ADENDUM #1

A las compañías que retiraron las Bases de Licitación Pública Nacional LPN-MPC-GT-17-2024 "PAVIMENTACIÓN BARRIO EL FARO 9 CALLE, 9 A 12 AVENIDA, PUERTO CORTES, CORTES, HONDURAS", se les aclara lo siguiente:

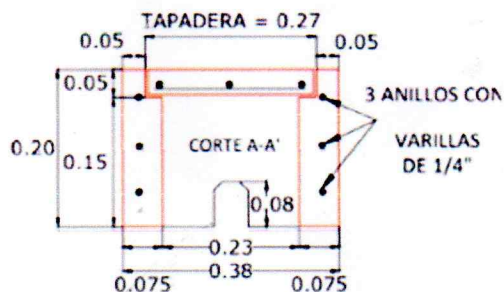
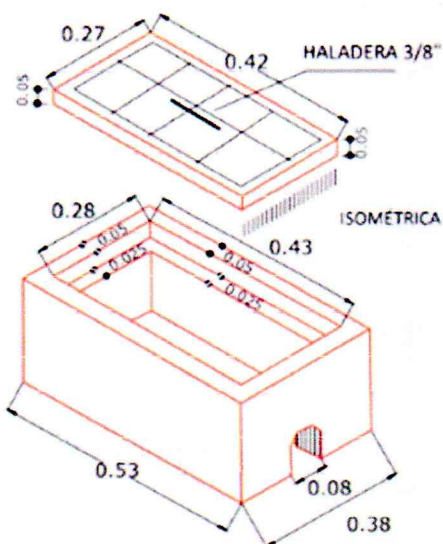
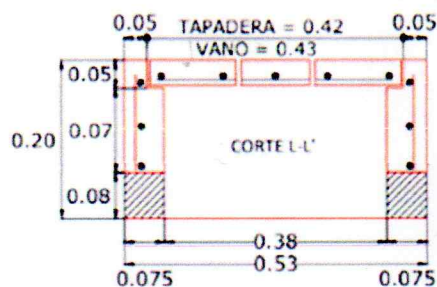
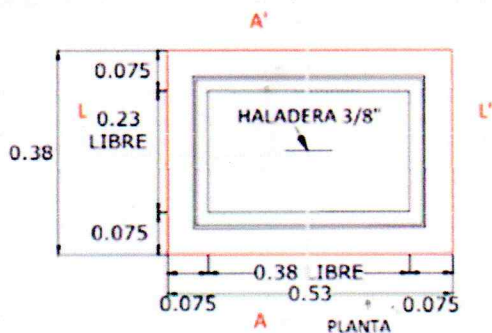
1. Favor enviar detalle de las instalaciones Hidráulicas, como ser:

- Detalle Pozos de inspección.

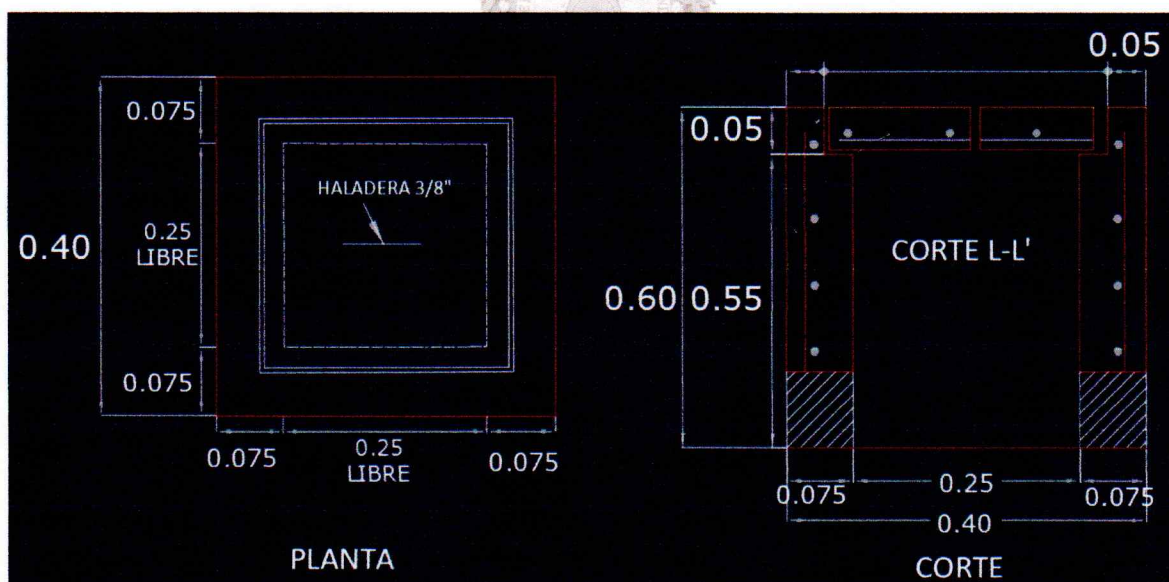
- Detalle de cajas de registro.

- Tapaderas pozos serán de concreto o de otro material?
EL Casquete y la tapadera en bisagra de polietileno pesada.

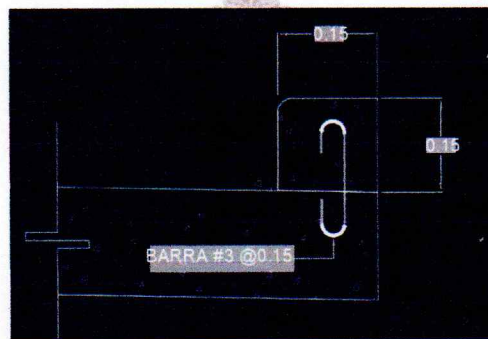
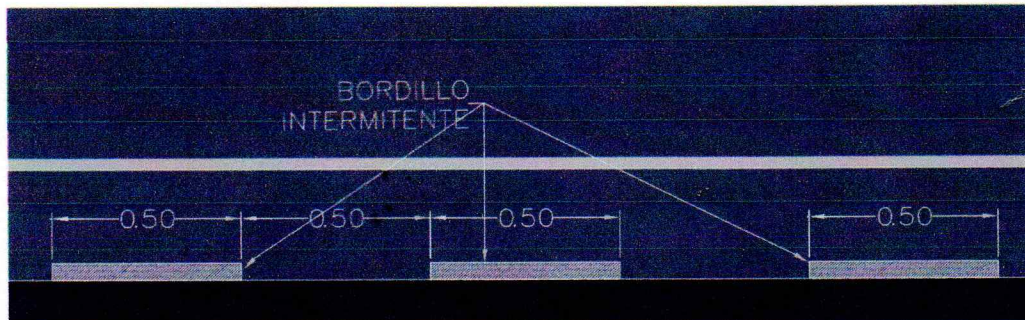
- Las tuberías llevarán cama de arena, de ser así qué espesor de cama de arena se debe considerar.
R/= Las tuberías a instalar por parte del contratista si llevarán cama de arena, considerar 2 pulgadas de espesor.
- El material de relleno compactado de las instalaciones de tubería, será con material de sitio o se reemplazará con material selecto.
R/= El material de relleno y compactado necesario se deberá considerar con material selecto.
- Favor enviar detalles de las diferentes cajas de las conexiones agua potable (cajas para válvulas, cajas domiciliarias, cajas de A.P.)
R/=
 - Cajas para Válvulas

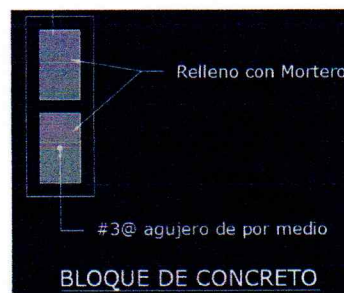
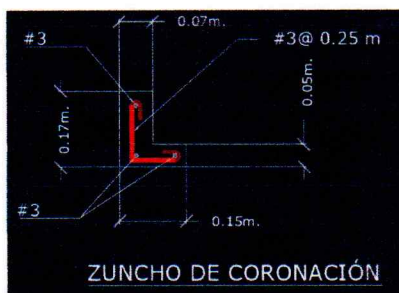
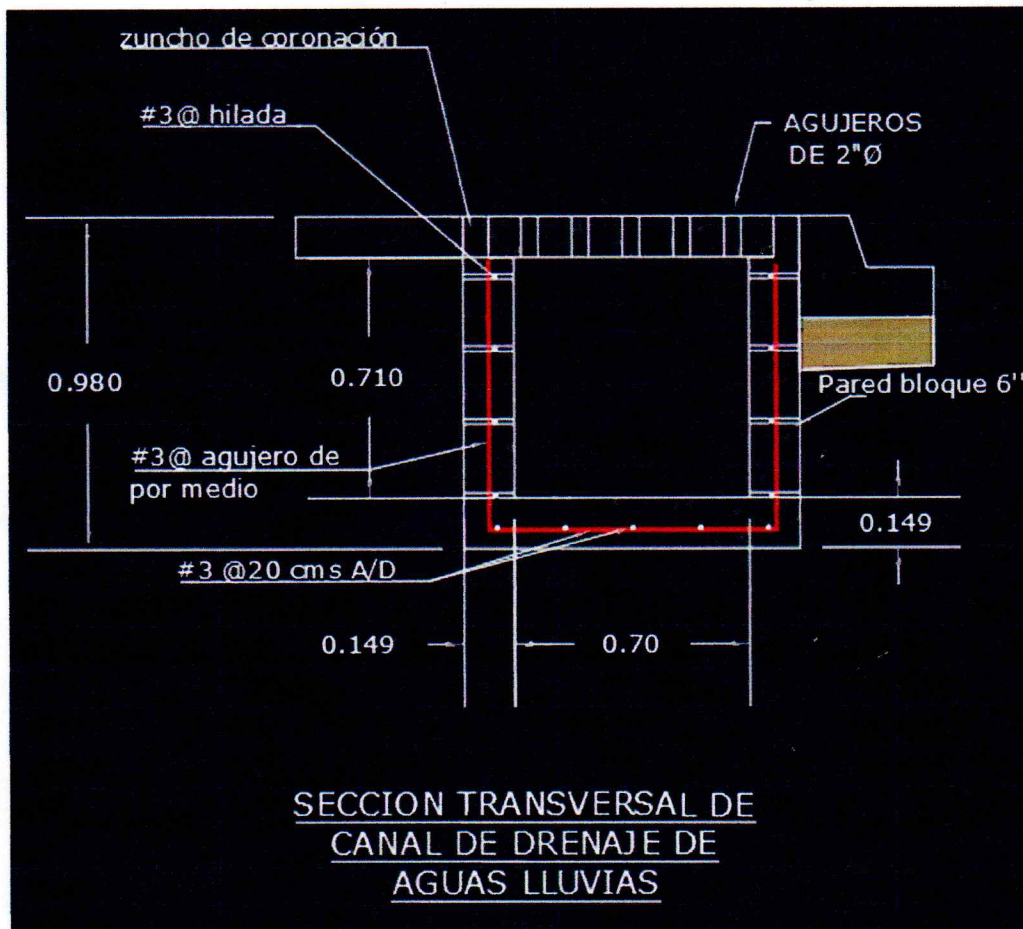
- Favor enviar detalle de bordillo intermitente.
R/= F'C = 3000 PSI, Refuerzo varilla #3 a cada 0.15m, acero grado 60

- Detallar que tipo de sellador debemos considerar en las juntas.
R/= Se deberá considerar sello asfáltico.

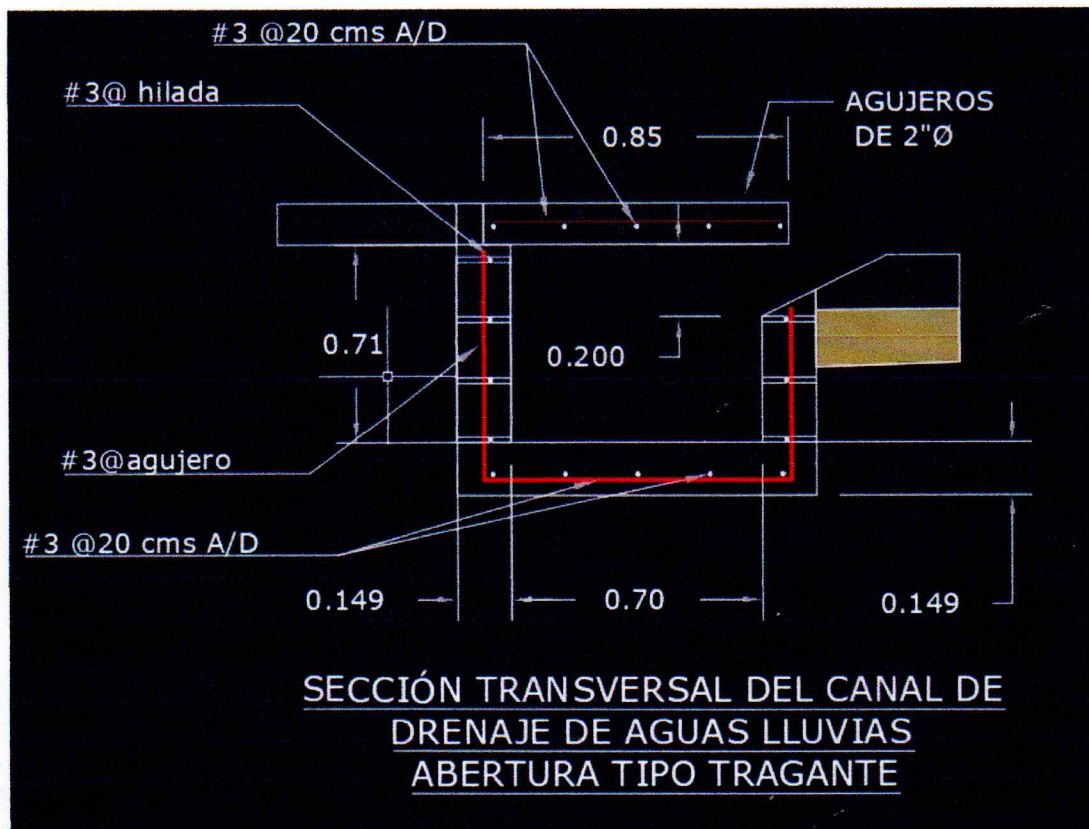
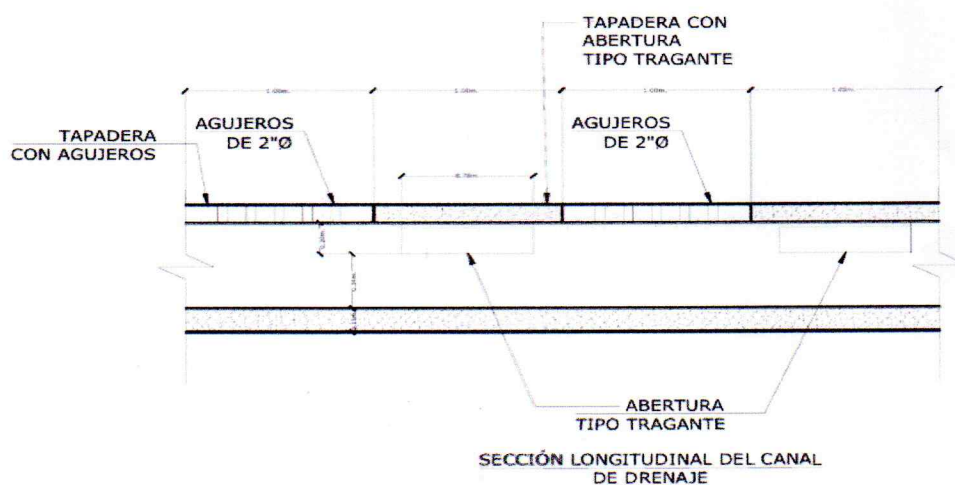
- Favor enviar detalle constructivo de cuneta rectangular de aguas lluvias.
R/=

Tapadera Tipo I lisa E=0.12m
concreto 3,000 lb/pulg2 reforzado con
varilla #4 " 0.20m en ambos sentidos

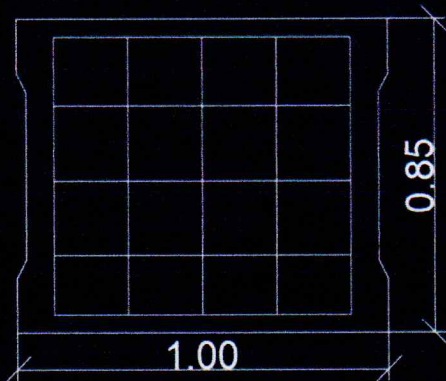
- Favor indicar detalle de las tapaderas de las cunetas (con agujeros y sin agujeros).
